수 신 : 서울특별시 도시기반시설본부장
참 조 : 방재시설부장
제 목 : 관급자재 발주요청(토목분야)

제 목 : 구내도로 개설구간 U형측구 변경 정비방안 검토 결과

구내도로 우수계획(측구) 계획도 (1/2)

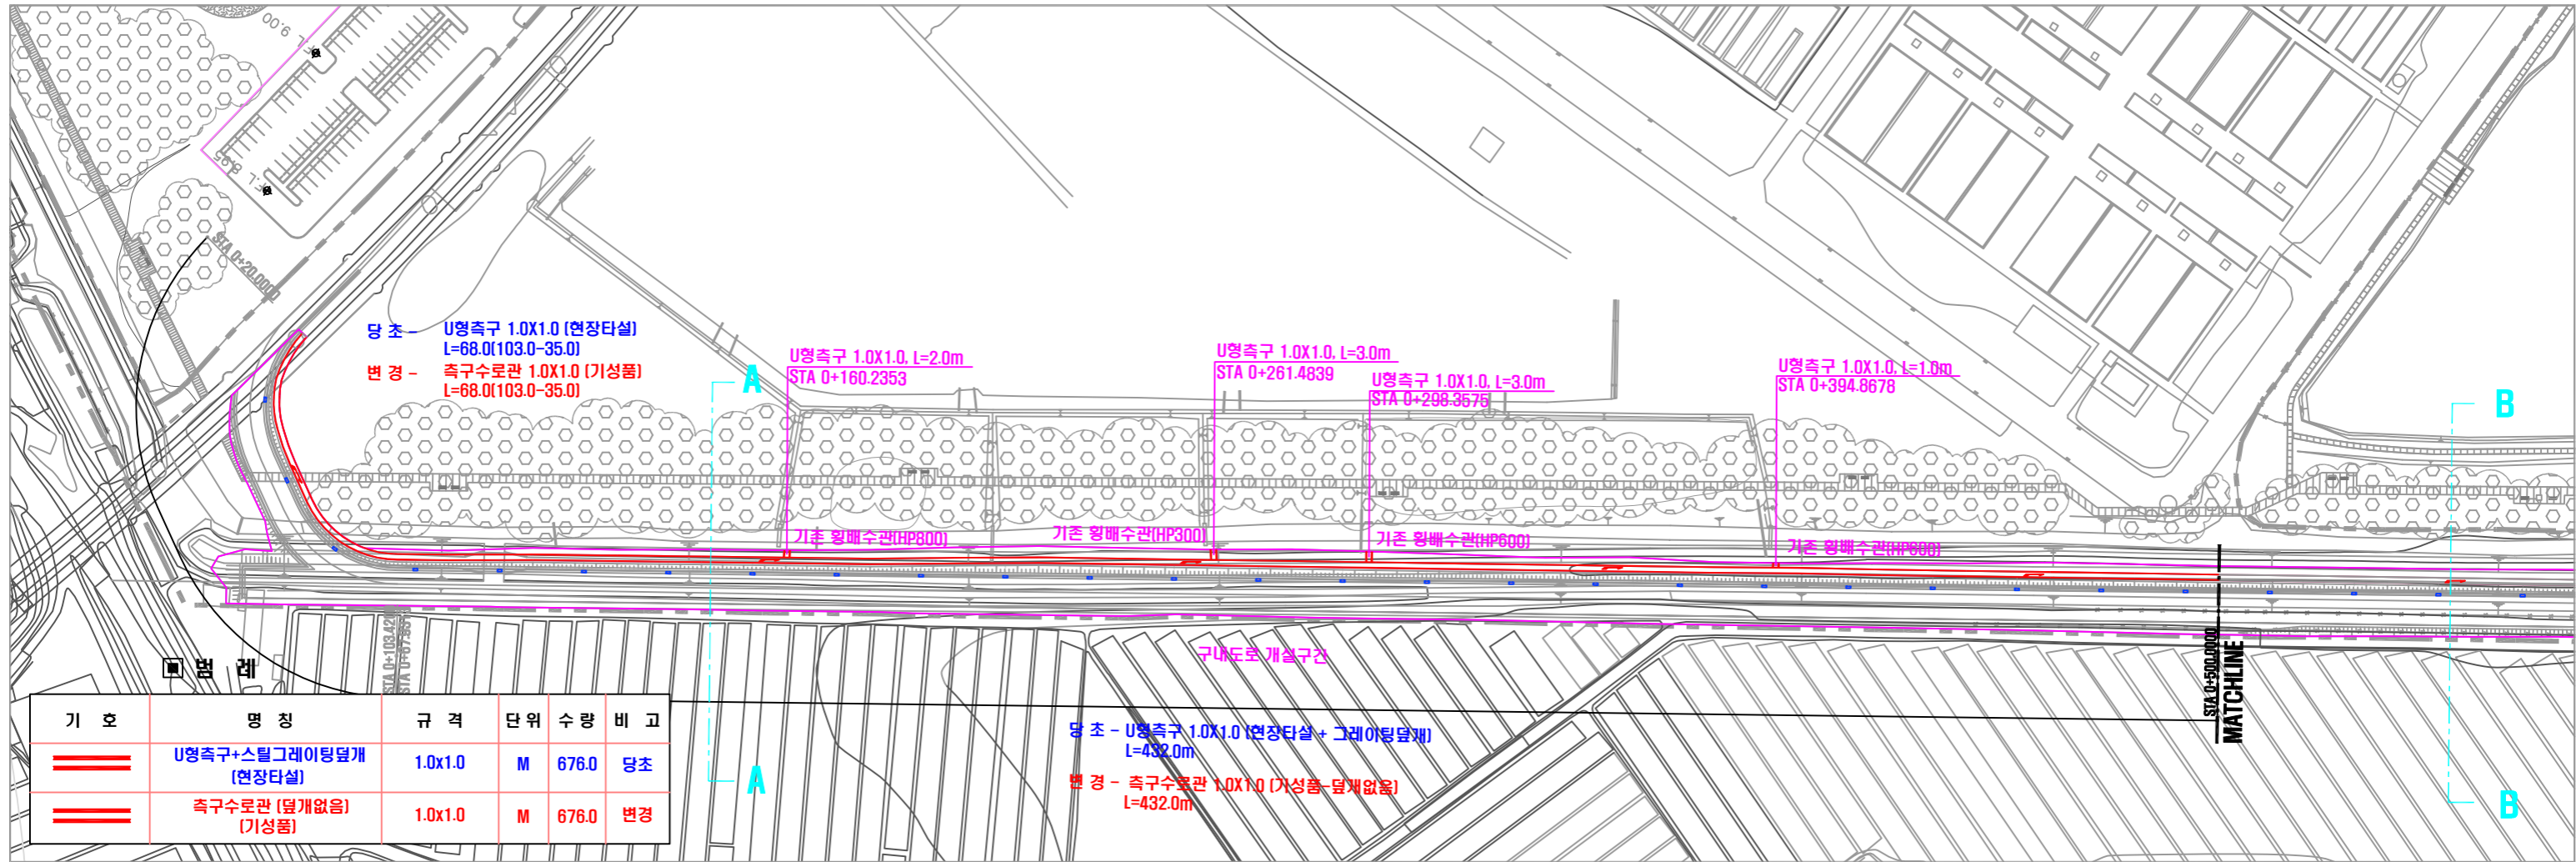
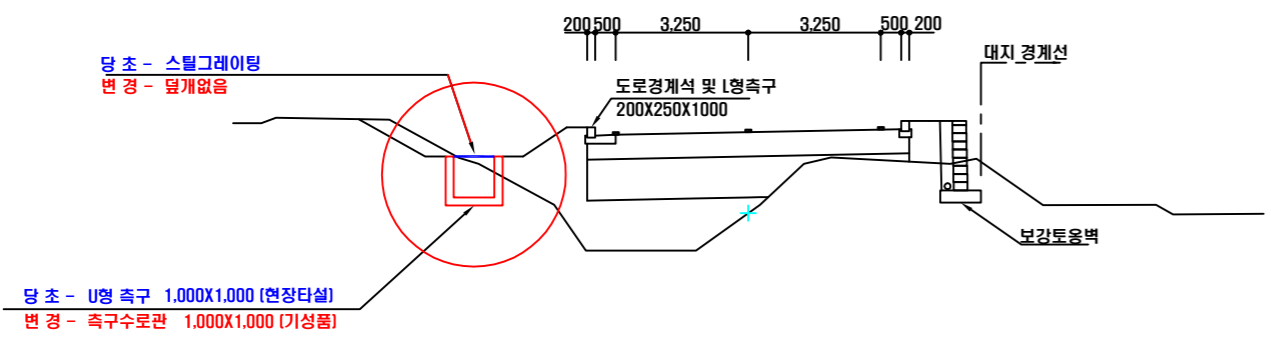
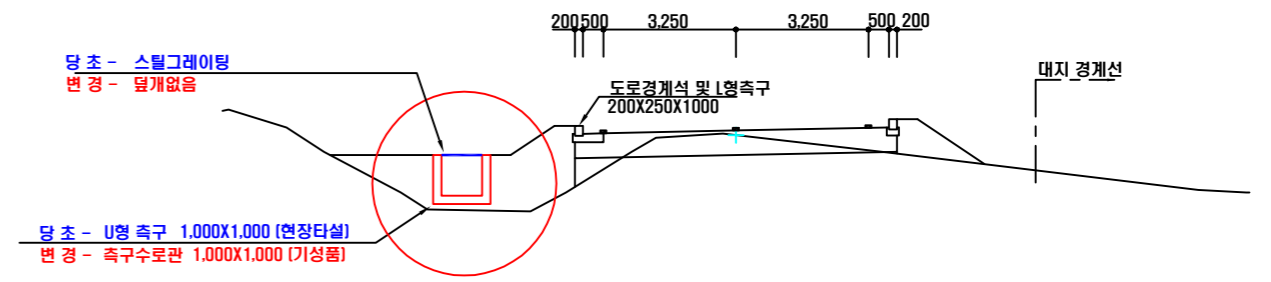
- 시점부~컬쳐존 676m 구간은 당초 측구 규격을 유지하되, 시공의 편의성을 위하여 기성품으로 적용하고 상부 그레이팅 뚜껑을 미설치하되, 오물 유입을 대비하여 주기적인 준설이 필요할 것으로 판단됨.
- 컬쳐존~종점부 329m 구간은 우배수관의 유입을 고려하여 측구 규격을 확대(600×600 → 1,000×1,000)하고 기성품으로 적용 후 상부 그레이팅 뚜껑을 미설치하는 것으로 계획하는 것이 타당할 것으로 판단됨
- 야구장 신설구간은 도로내 발생하는 우수를 배수하기 위해 당초계획을 유지하되, 측구 (600×600)를 기성품으로 설치하고 상부 그레이팅 뚜껑은 미설치 하는 것으로 계획하는 것이 타당할 것으로 판단됨

구 간	당초		변경(안)		검토결과
	규격	시공	규격	시공	
시점~컬쳐존(676m)	1,000×1,000	현타	1,000×1,000	기성품	1,000×1,000 기성품
컬쳐존~종점(329m)	600×600	현타	1,000×1,000	기성품	1,000×1,000 기성품
야구장신설(326m)	600×600	현타	삭제	삭제	600×600 기성품
